IZMJENE I DOPUNE
URBANISTIČKOG PLANA UREĐENJA 20 –
SUPETARSKA DRAGA (NA 6₈ NA 6₉)

PRIJEDLOG PLANA ZA PONOVLJENU JAVNU
RASPRAVU

Županija: Primorsko-goranska županija	
Grad: Grad Rab	
Naziv prostornog plana: IZMJENE I DOPUNE URBANISTIČKOG PLANA UREĐENJA 20 – SUPETARSKA DRAGA (NA 68 NA 69)	
Odluka Gradskog vijeća o izradi prostornog plana: Službene novine Primorsko-goranske županije br. 50/23	Odluka Gradskog vijeća o donošenju prostornog plana: Službene novine Primorsko-goranske županije br. __/__

OBUHVAAT IZMJENA I DOPUNA
PROSTORNOG PLANA

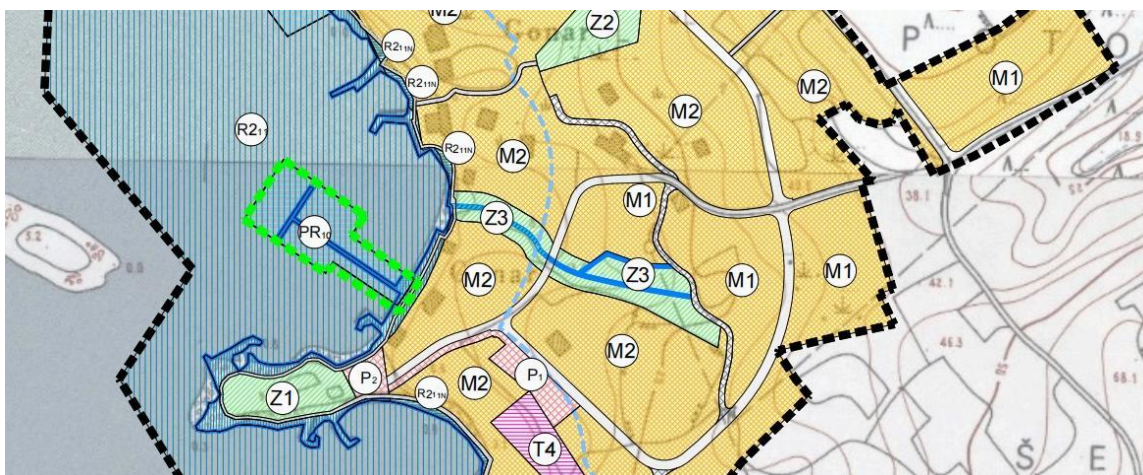
- izmijenjen je obuhvat povremenog privezišta PR10 u okviru uređene plaže R2₁₁, usklađen sa sadašnjim stanjem gata
- sukladno geodetskoj izmjeri (**kartogram 3**) korigirana je granica obalne linije.

- na svim navedenim kartografskim prikazima izmijenjeni su dijelovi koji se odnose na izmjene provedene na kartografskom prikazu br. 1. *Korištenje i namjena površina*.

OBUHVAT IZMJENA I DOPUNA
PROSTORNOG PLANA

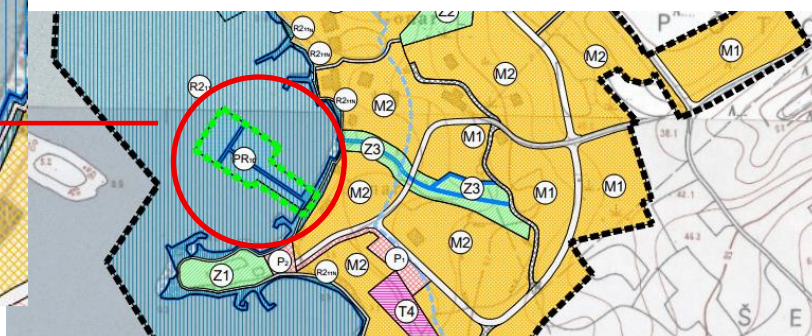
- na svim navedenim kartografskim prikazima izmijenjeni su dijelovi koji se odnose na izmjene provedene na kartografskom prikazu br. *1. Korištenje i namjena površina.*
